Oggetto: [ID_VIP 7607] - Parco agrofotovoltaico da 26,590 MW, da realizzare nei comune di Manfredonia (FG), località Borgo Mezzanone – Macchia Rotonda.

N. **215** del 28/02/2023 del Registro delle Deliberazioni

Parere Tecnico

SCHEDA ISTRUTTORIA VALUTAZIONE DI IMPATTO AMBIENTALE

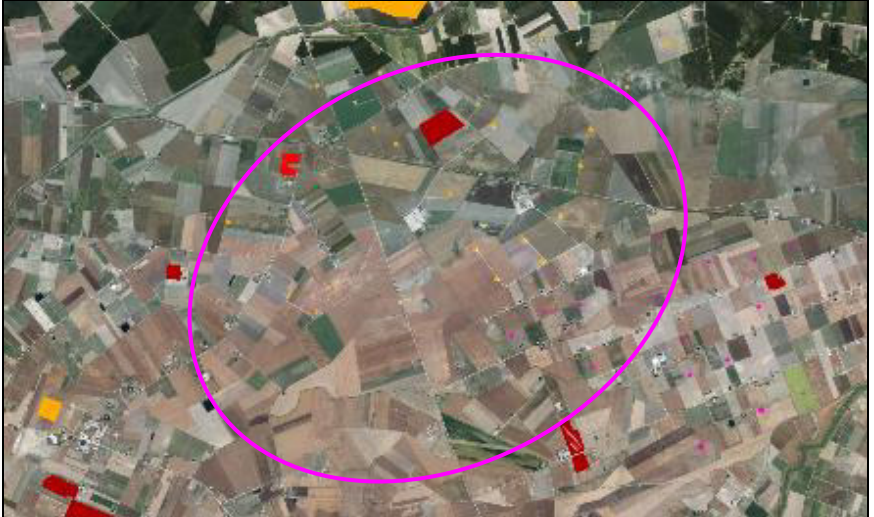
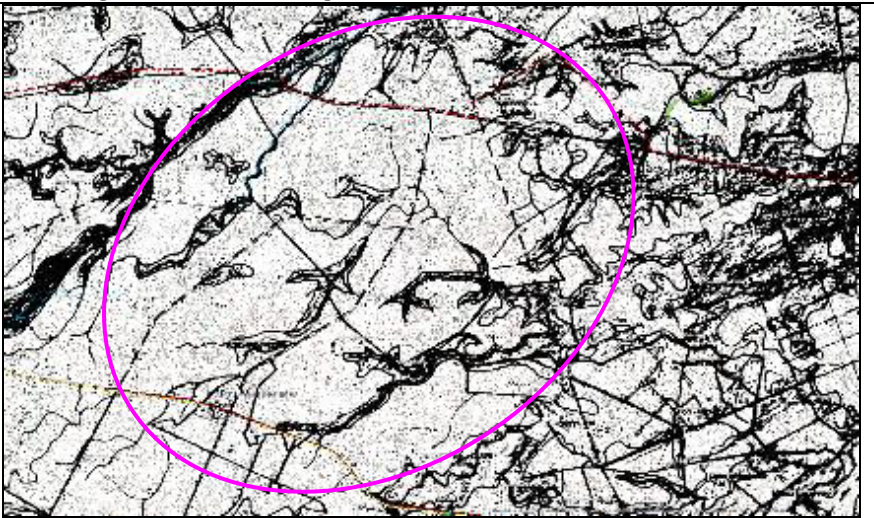
La recinzione e l'area d'impianto rientrano in *Fiumi, torrenti, acque pubbliche* relativo a "Componenti Idrologiche – Ulteriori contesti paesaggistici" del PPTR. L'area di rispetto in oggetto appartiene al Canale Carapelluzzo.

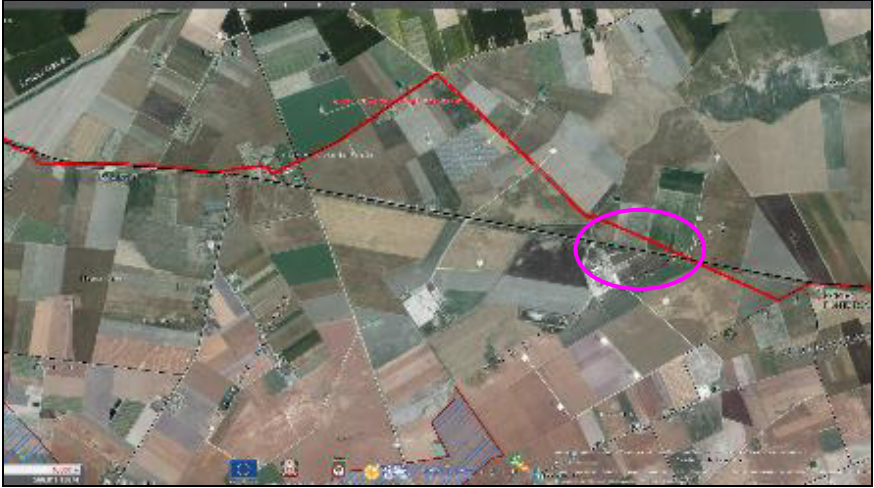
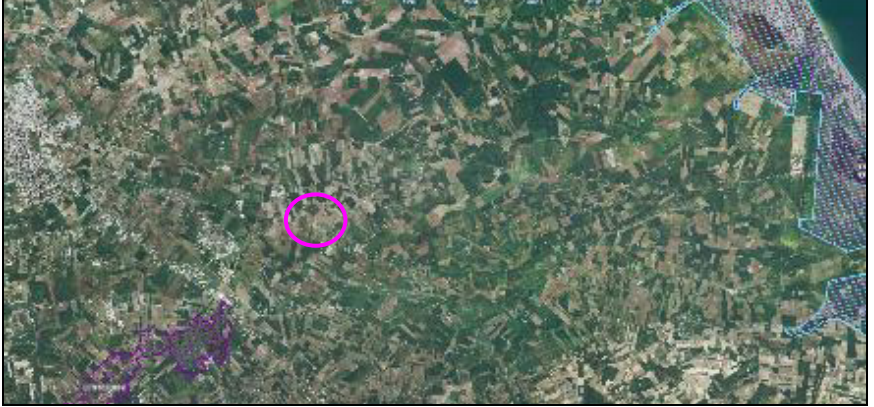
L'elettrodotto di connessione attraversa *Siti interessati da beni storico culturali, Aree di rispetto dei Siti storico culturali* delle "Componenti Culturali e insediative". La Masseria in questione è la Masseria Macchia Rotonda.

La cabina di consegna risulta prossima a Rete Tratturi delle "Componenti Culturali e insediative". Il Tratturo in questione, che interessa anche l'area della Cabina di Consegna, è il Regio Tratturello Foggia – Zapponeta.

Mappa di pericolosità idraulica

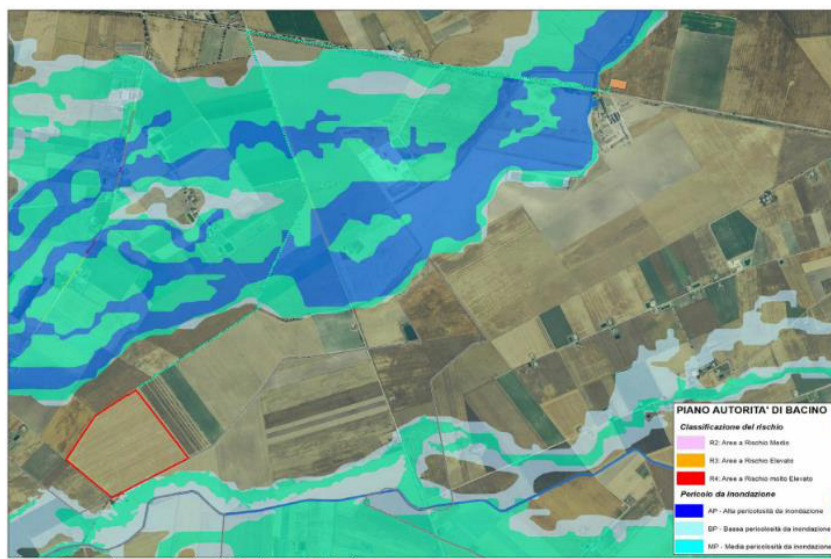
Come precedentemente riportato, si evince dalla cartografia, che le opere previste dal progetto ricadono, in parte, in aree perimetrate ad alta, media e bassa pericolosità di inondazione e sono presenti alcune intersezioni con il reticolo idrografico.
